Le Comité de gestion,

A adopté l'amendement ci-après à l'annexe 6 de la Convention, conformément aux dispositions de l'article 60 de la Convention :

A adopté les amendements ci-après aux annexes 2 et 7 de la Convention, conformément aux dispositions de l'article 60 de la Convention :

Croquis n° 9.4

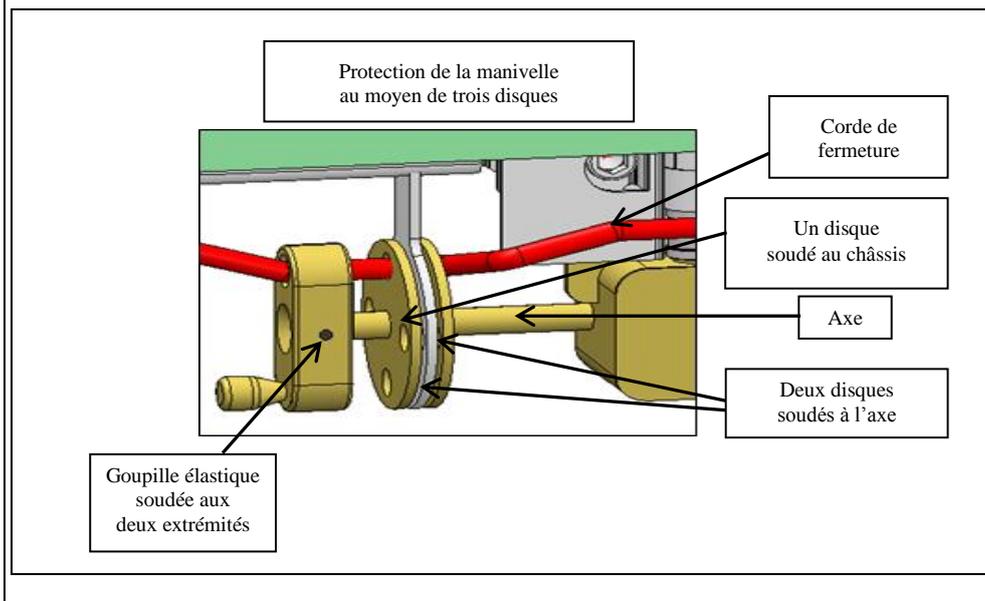
Pour tendre la bâche coulissante horizontalement, on utilise un enrouleur à cliquet (habituellement à l'arrière du véhicule). Le présent croquis donne deux exemples a) et b) de la manière de verrouiller l'enrouleur à cliquet ou le tendeur à réducteur.

a) Verrouillage de l'enrouleur à cliquet

b) Verrouillage du tendeur à réducteur

Croquis n° 9.5

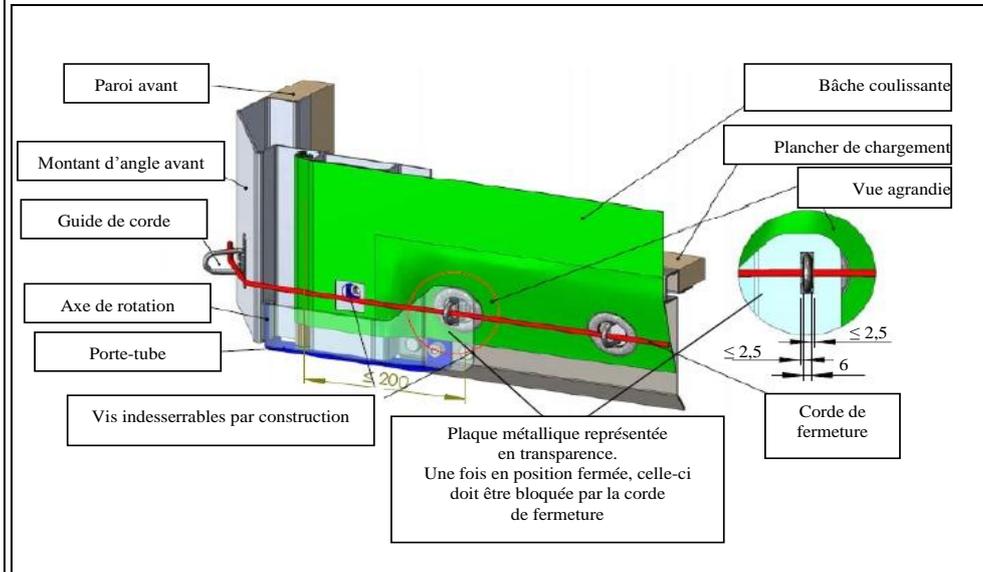
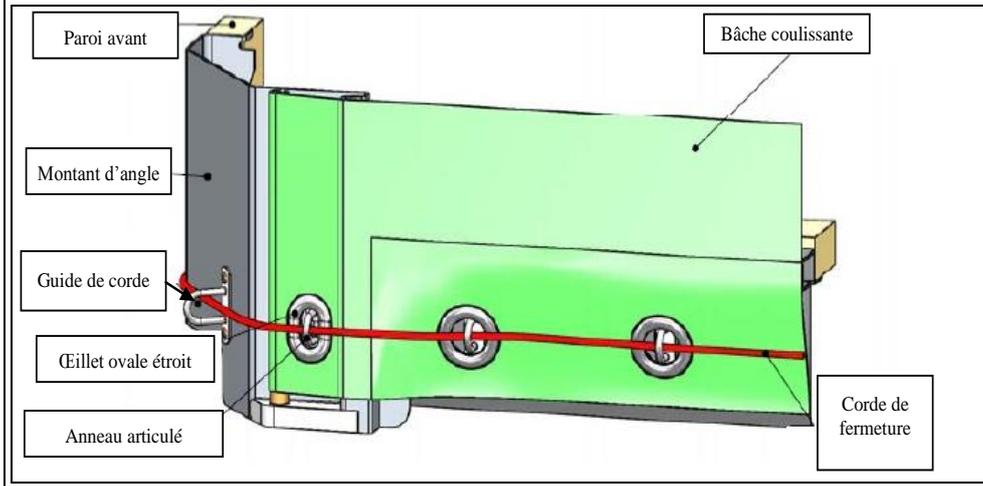
Pour fixer la bâche coulissante de l'autre côté (habituellement à l'avant du véhicule), on peut utiliser les systèmes a) ou b) suivants.

a) Plaque métallique

b) Œillet ovale étroit et système antilevage pour le tube de tension

Croquis n° 10.1

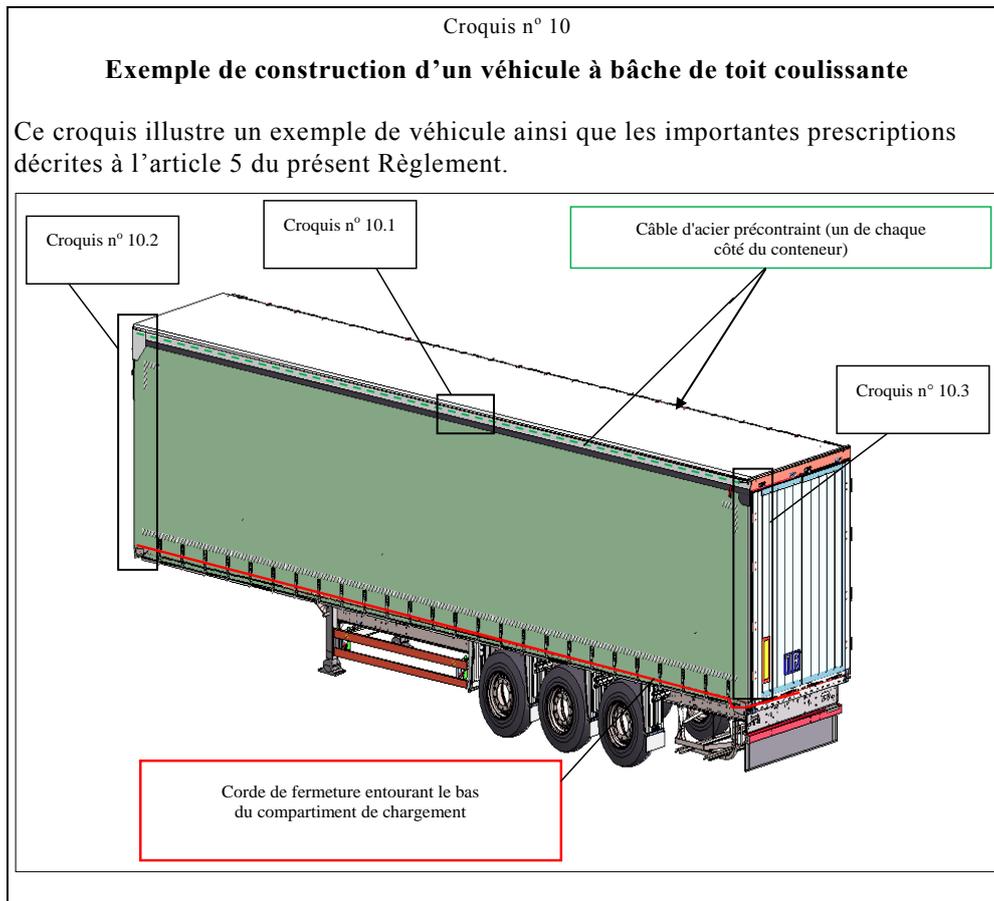
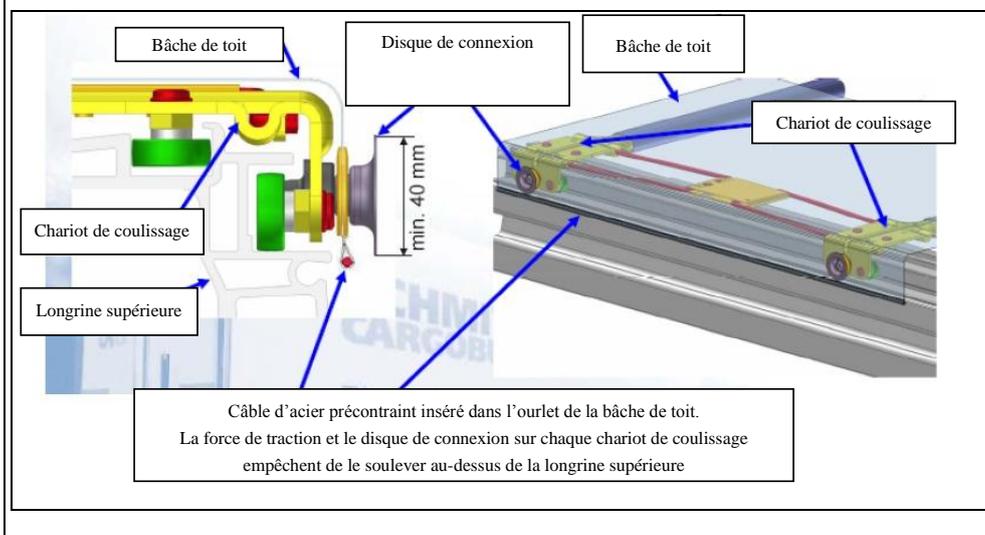
Après le nouveau croquis n° 9, *ajouter* un nouveau croquis n° 10, ainsi conçu :

Deux câbles d'acier précontraint, insérés dans l'ourlet des bâches latérales, sont fixés de part et d'autre du compartiment de chargement. Chacun d'eux est fixé à l'avant (voir croquis 10.2) et à l'arrière du compartiment (voir croquis 10.3). La force de traction et le disque de connexion sur chaque chariot de coulissage empêchent de soulever le câble et l'ourlet au-dessus de la longrine supérieure.

Croquis n° 10.2

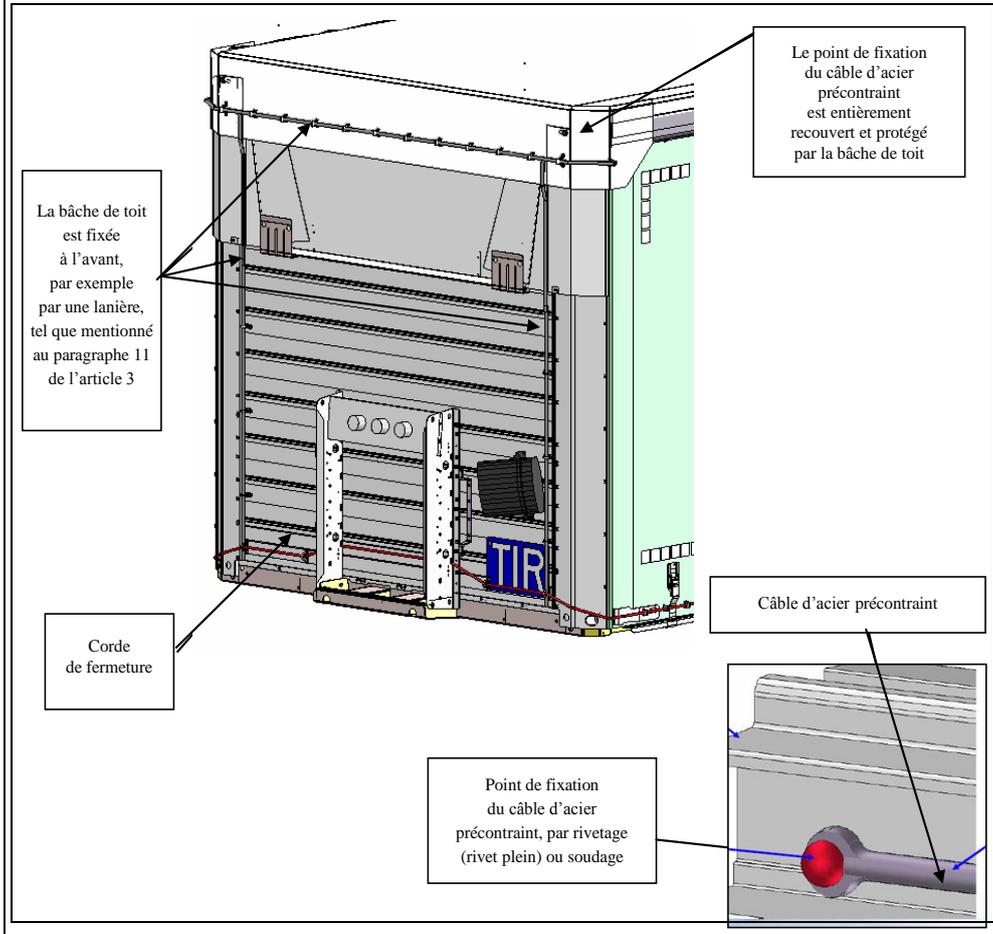
La bâche de toit coulissante doit recouvrir la partie pleine du toit à l'avant du compartiment de chargement de telle manière qu'elle ne puisse être tirée par-dessus l'arête supérieure de la longrine supérieure.

Croquis n° 10.3

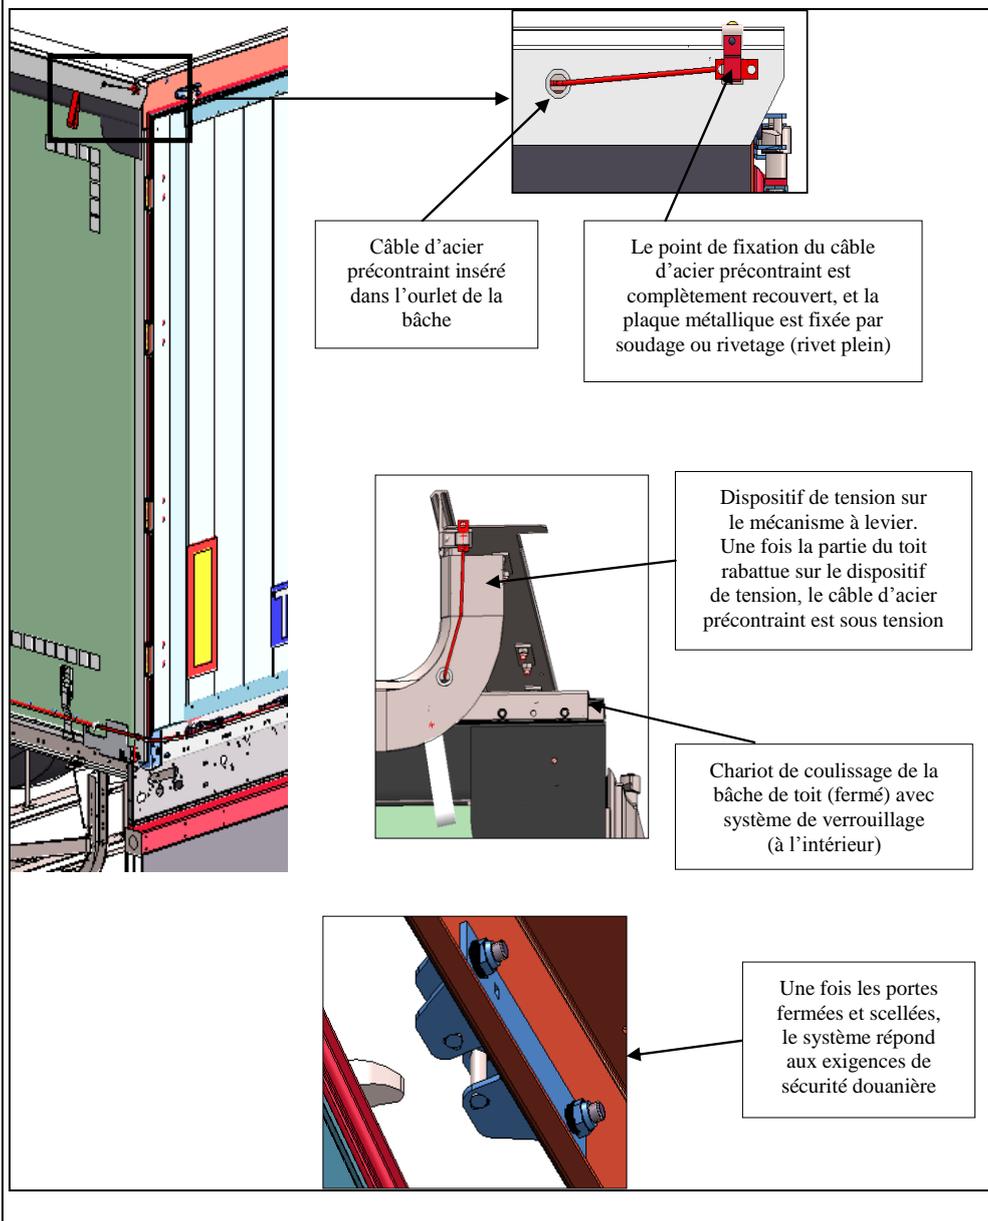
À l'arrière, un dispositif spécial, par exemple une plaque déflectrice, est monté sur le toit et empêche d'accéder au compartiment de chargement sans laisser de traces visibles une fois les portes fermées et scellées.

Croquis n° 9.4

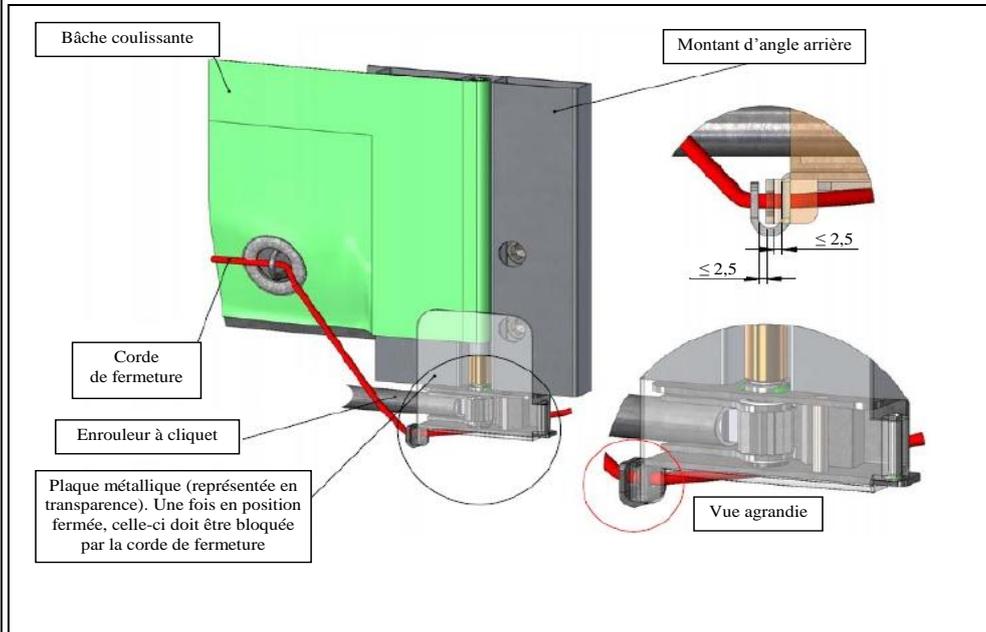
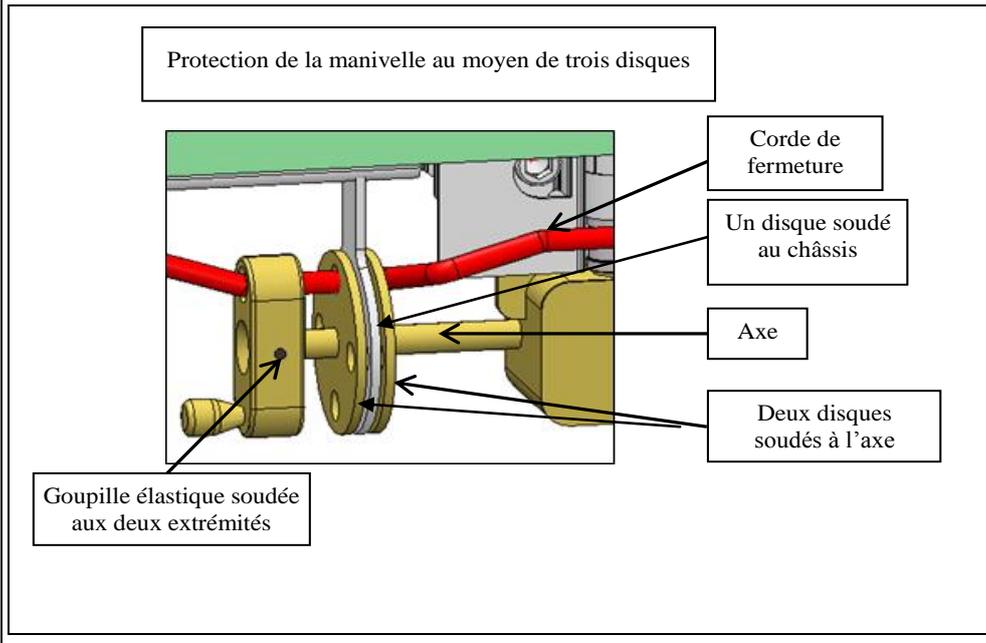
Remplacer le croquis n° 9 par le suivant :

Pour tendre la bâche coulissante horizontalement, on utilise un enrouleur à cliquet (habituellement à l'arrière du conteneur). Le présent croquis donne deux exemples a) et b) de la manière de verrouiller l'enrouleur à cliquet ou le tendeur à réducteur.

a) Verrouillage de l'enrouleur à cliquet

b) Verrouillage du tendeur à réducteur

Croquis n° 9.5

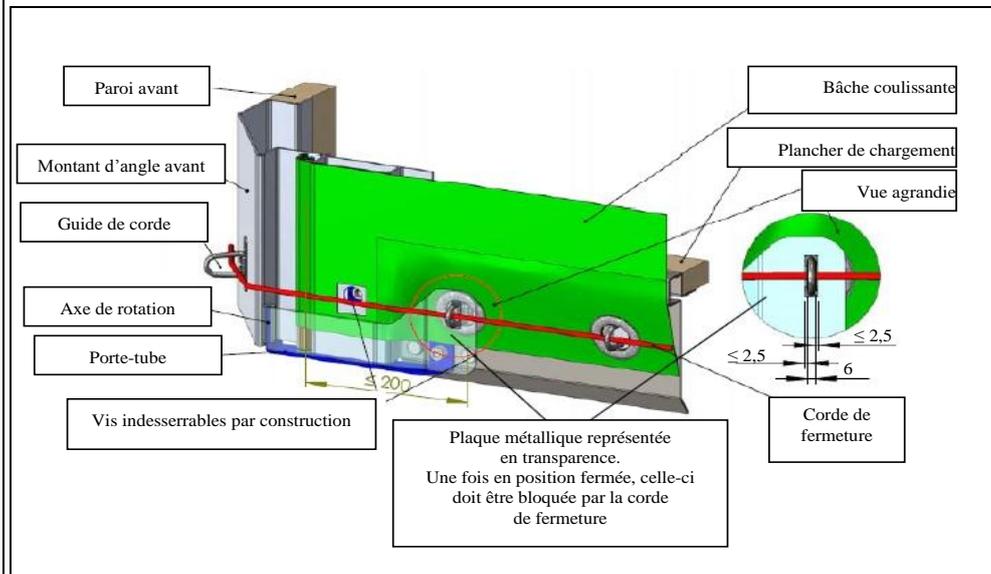
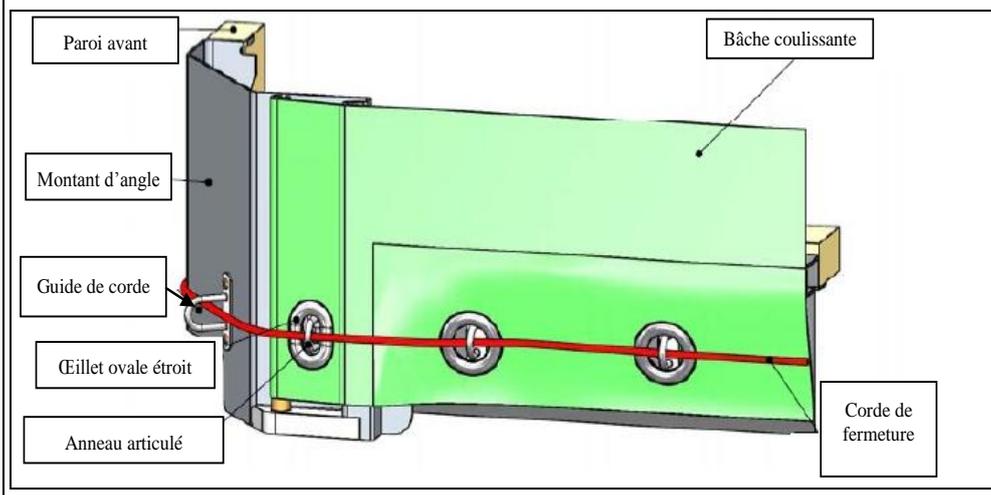
Pour fixer la bâche coulissante de l'autre côté (habituellement à l'avant du véhicule), on peut utiliser les systèmes a) ou b) suivants.

a) Plaque métallique

b) Œillet ovale étroit et système antilevage pour le tube de tension

Croquis n° 10.1

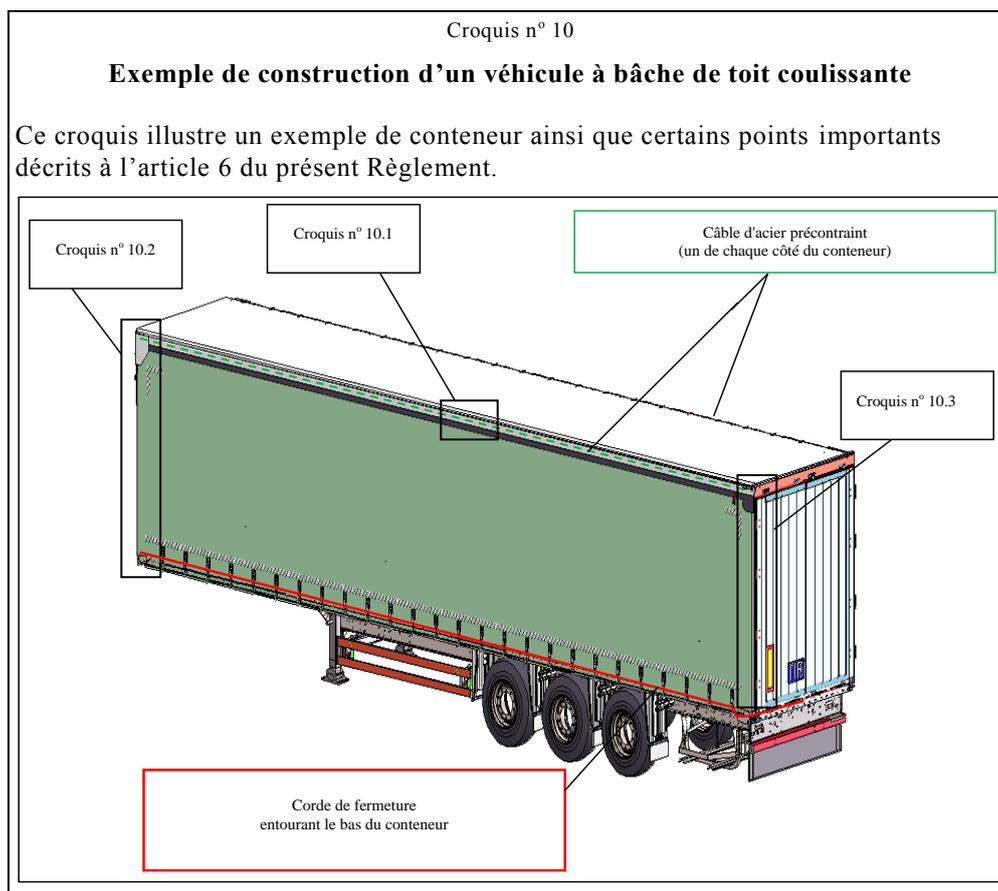
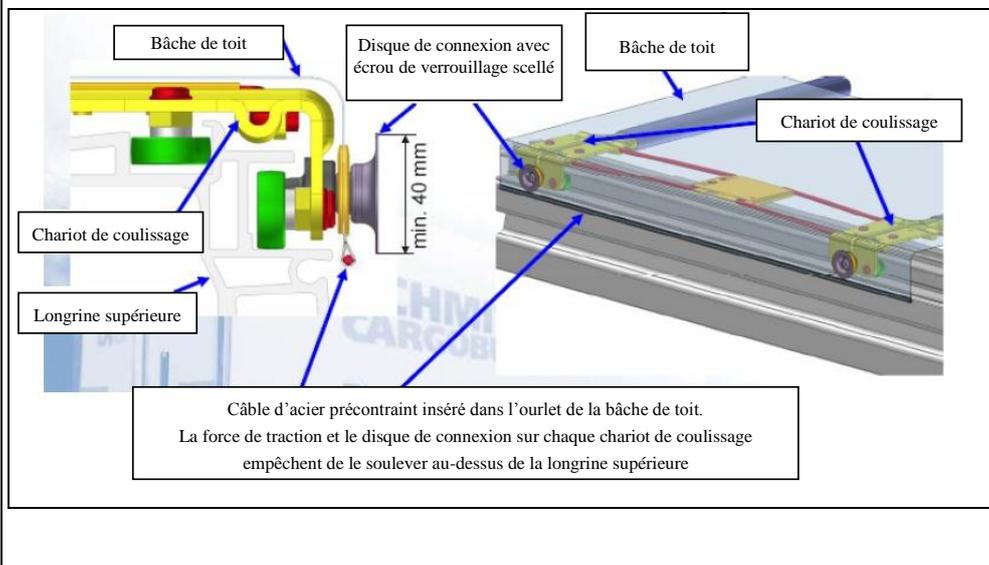
Après le nouveau croquis n° 9, ajouter un nouveau croquis n° 10, ainsi conçu :

Deux câbles d'acier précontraint, insérés dans l'ourlet des bâches latérales, sont fixés de part et d'autre du conteneur. Chacun d'eux est fixé à l'avant (voir croquis 10.2) et à l'arrière du conteneur (voir croquis 10.3). La force de traction et le disque de connexion sur chaque chariot de coulissage empêchent de soulever le câble et l'ourlet au-dessus de la longrine supérieure.

Croquis n° 10.2

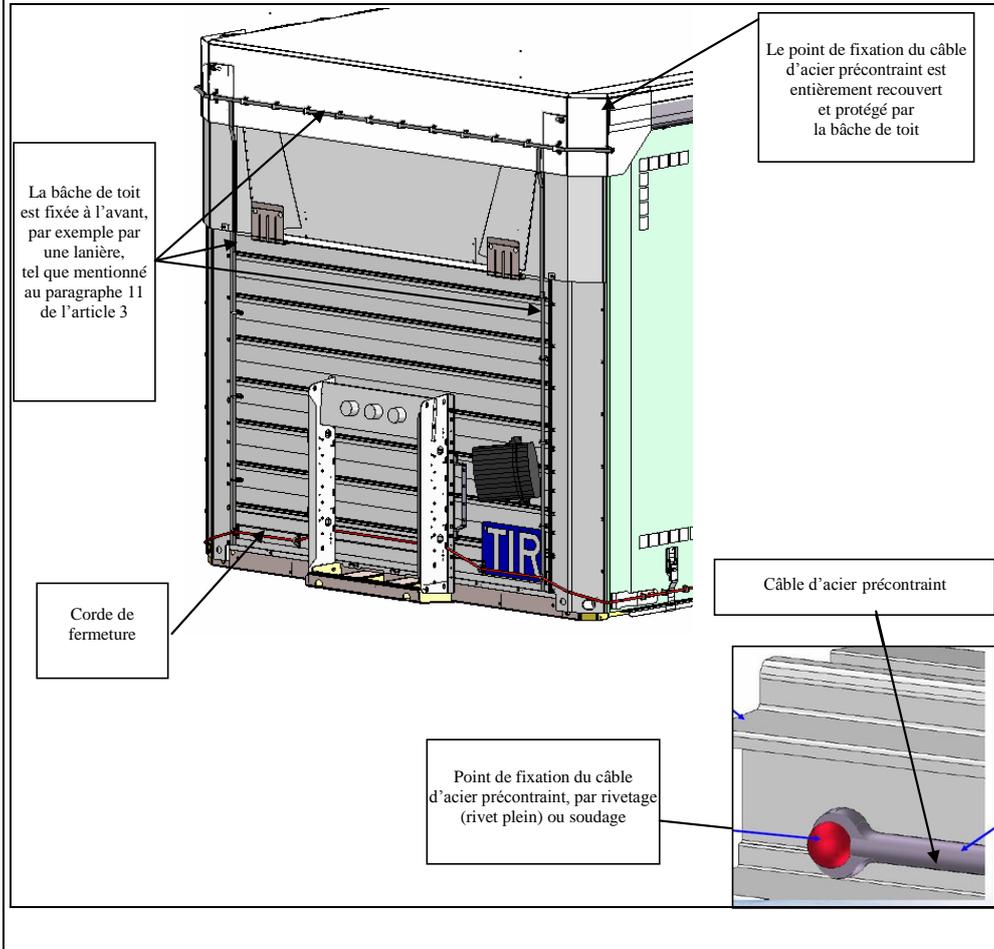
La bâche de toit coulissante doit recouvrir la partie pleine du toit à l'avant du conteneur de telle manière qu'elle ne puisse être tirée par-dessus l'arête supérieure de la longrine supérieure.
